PAPI D'INTENTION DU BASSIN DE LA LEZE

Note d'actualisation du projet de la digue de la
Lèze morte (digue 05)

Rapport n° : 20F-043-RS-13
Révision n° : B
Date : 23/08/2021

Figure 2: Coupe type de la digue (coupe A-A de la vue en plan du projet)

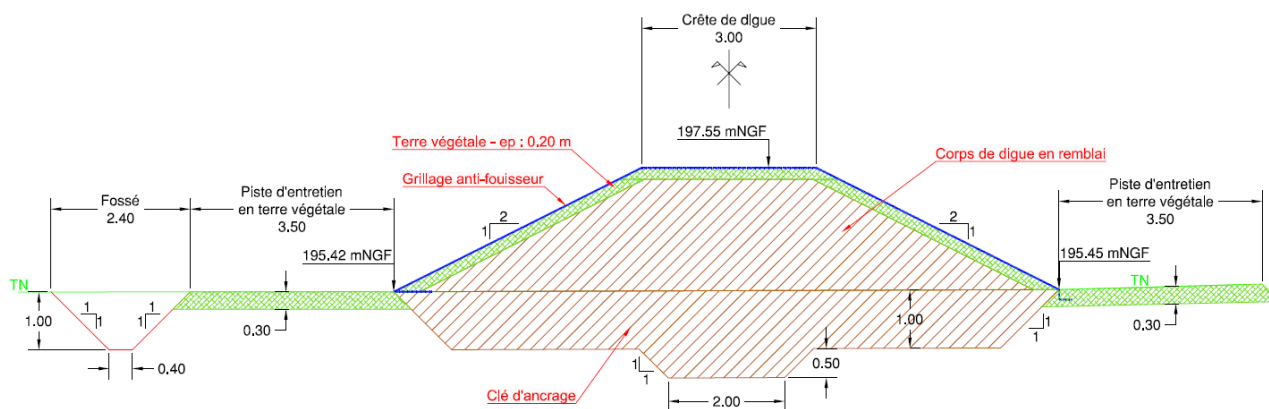
La hauteur maximale de digue de 2,35 m peut avoir un impact paysager et visuel, susceptible d'être un facteur négatif pour l'acceptation sociale du projet.
